Le 5 FEV. 2016

Nos réf : EE-1116-15

**Avis de l'autorité environnementale sur le projet d'exhaussement en  
vue de l'extension du parc de la Roseraie à Servon (Seine-et-Marne)**

Illustration 2: Coupes du terrain après exhaussement (source : étude d'impact)

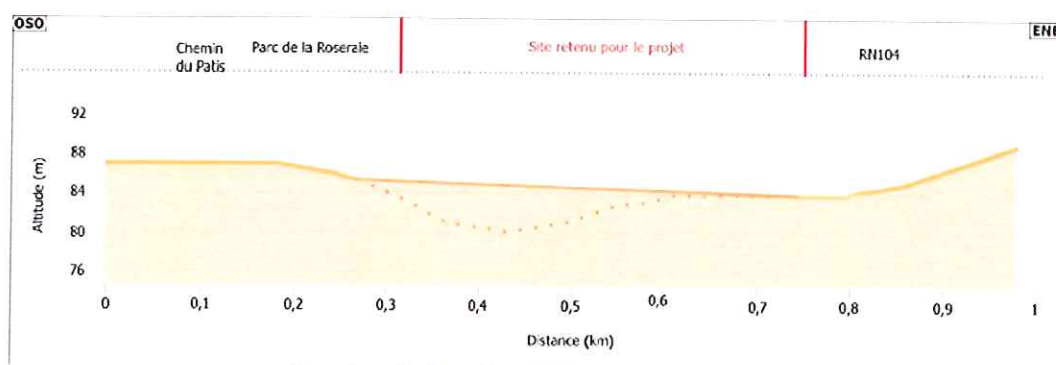
13) étant peu lisibles. L'autorité environnementale aurait par ailleurs apprécié une présentation plus claire de l'orientation des coupes sur la carte de localisation (p. 12). En particulier, les mentions « S (sud) » et « N (nord) » figurant en p. 13 sont peu applicables à la coupe 4, orientée est-ouest. À cet égard, les coupes présentées p. 54-55 sont plus lisibles (cf. Illustration 2), même si elles ne sont pas localisées.

Illustration 3: Retrait-gonflement des argiles - carte d'aléa  
(source : Géorisques, en violet : site du projet)

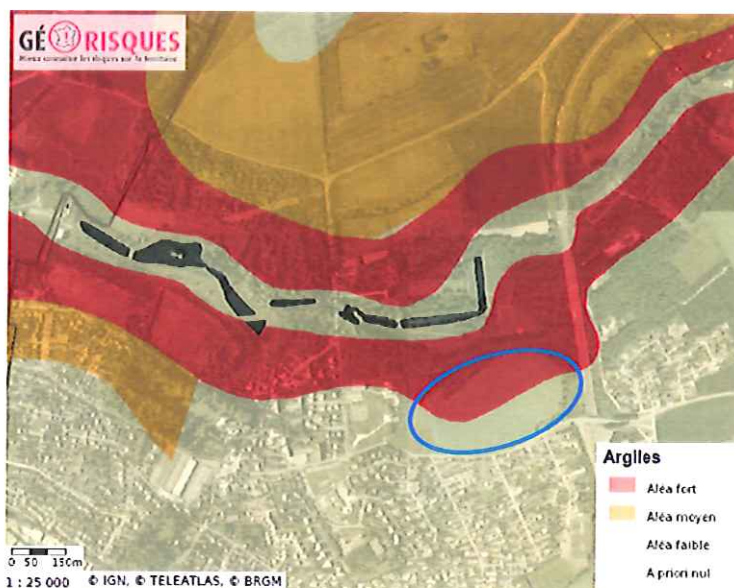
Le projet s'implante dans une zone de faible sensibilité au risque de remontée de nappe (p. 45). L'autorité environnementale souligne par ailleurs que le site est concerné par le risque de mouvements de terrain dus au retrait-gonflement des argiles. L'étude d'impact aurait pu rappeler qu'une partie du terrain se situe en zone d'aléa fort pour ce risque (cf. Illustration 3).

Illustration 4: Itinéraire des poids-lourds pour le convoyage des terres (source : additif et erratum n°1)

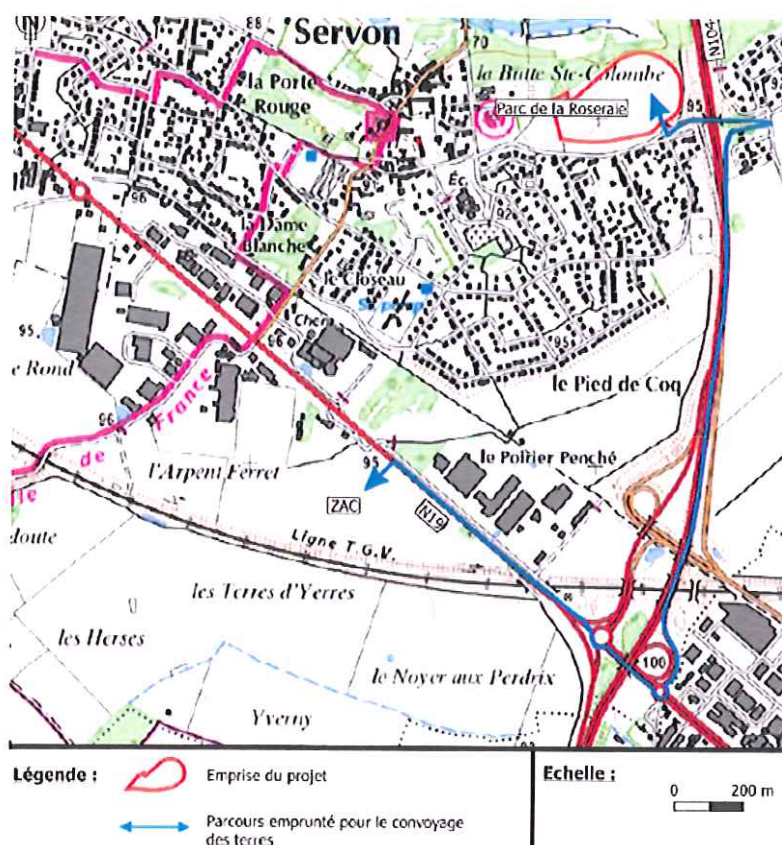
Les effets du projet sur les déplacements sont particulièrement forts en phase de travaux. L'itinéraire des camions entre les ZAC et le site a été revu (cf. additif et erratum n°1). Les 13 000 camions circuleront ainsi sur la N19, la N104 et la route de Férolles (cf. Illustration 4), plutôt que par le centre du village. En moyenne, 106 camions circuleront par jour ouvré sur une durée de six mois. Cela entraîne le passage d'un poids-lourd toutes les deux à trois minutes aux heures ouvrées, chaque camion effectuant un aller et un retour.

Si le nouveau trajet réduira l'exposition des riverains aux nuisances sonores, l'autorité environnementale souligne qu'un approfondissement de l'analyse des impacts sur les déplacements serait pertinent. Des précisions sont ainsi attendues sur le niveau de trafic actuel de poids-lourds et de véhicules légers sur les axes qui seront empruntés. En outre, les effets cumulés du projet avec les deux projets de ZAC doivent être étudiés, en particulier concernant les flux de circulation sur la RN 19, sur laquelle un carrefour giratoire sera créé dans le cadre de la ZAC du Noyer aux Perdrix.
